„Modernizace trati Praha-Bubny (včetně) – Praha-Výstaviště (včetně)“

Vysvětlení, změny a doplnění zadávací dokumentace - Dodatek č. 26

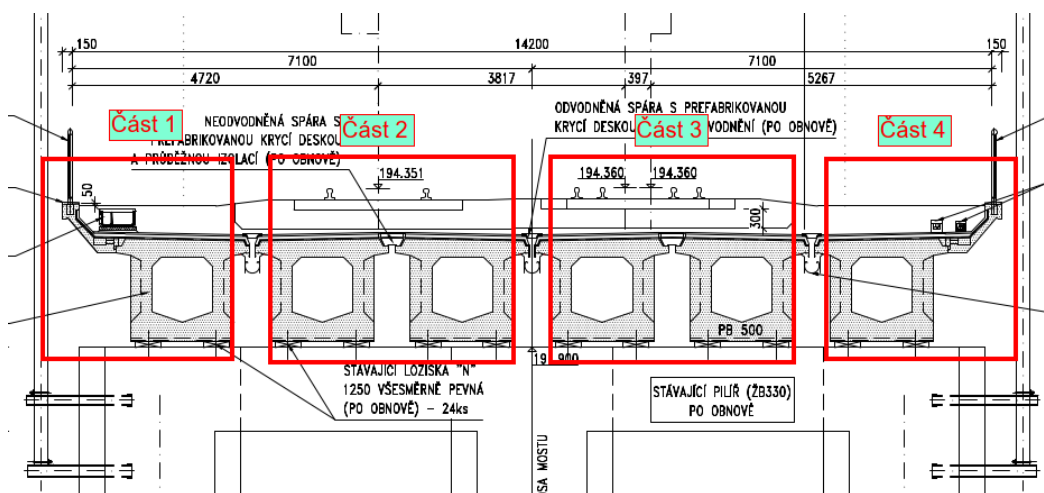
Dotaz č. 264:

SO 01-20-01 pol. č. 13 „SYNCHR ZVED MOST POLE ŠÍŘ DO 10M HM DO 400T NA VÝŠ PŘES 1,5M“ v uvedeném soupisu prací je 8 kusů – dle projektové dokumentace je počet nosníků 12 kusů. Žádáme Zadavatele o vysvětlení, jak došel k počtu 8 kusů a případnou opravu soupisu prací.

Odpověď na dotaz č. 264:

Zdvihání mostu je navrženo po částech v návaznosti na řešení podélných spár. Nosníky spojené izolovanou podélnou spárou jsou zvedány současně. Tedy v příčném řezu vždy 4 části, celkem tedy 8 ks synchronizovaného zvedání (viz technická zpráva) – schéma ukazuje následující obrázek.
